第一视角	实施日期	宁波奥德普电梯部件有限公司 NINGBO AODEPU ELEVATOR COMPONENTS CO., LTD.		
CC 关键特性	设计	周正	标准化	钢板 5.0/Q235B
审核	穆俊江	24.03.19	阶段标记	重量
工艺	竺钊辉	24.03.20	批准	俞礼园
批	俞礼园	24.03.20	④第 1 张	共 2 张

左侧板

OX-187.1-1

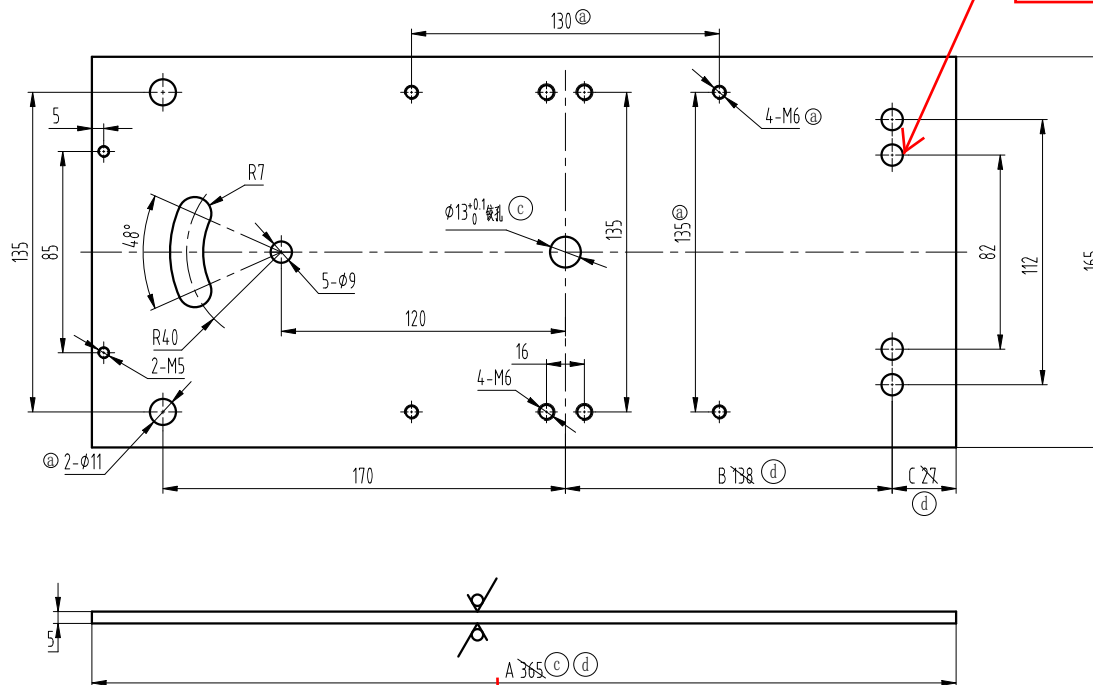
增加2个圆孔

④	5	尺寸365更改为A、138更改为B、27更改为C，删除件号OX-187.1-1G01，增加尺寸表。	刘晶	24.03.19
④	2	增加尺寸365，增加公差 $^{+0.1}_0$ 铰孔	刘晶	23.07.07
④	2	图面标准化，增加件号，增加第二页	穆俊江	23.04.20
④	4	增加4个M6孔，更改孔尺寸(2-ø14改为2-ø11)	穆俊江	22.08.25
标记	处数	更改内容	签名	年月日

OX187.1-1	G01	G03
A	365	330
B	138	110
C	27	20
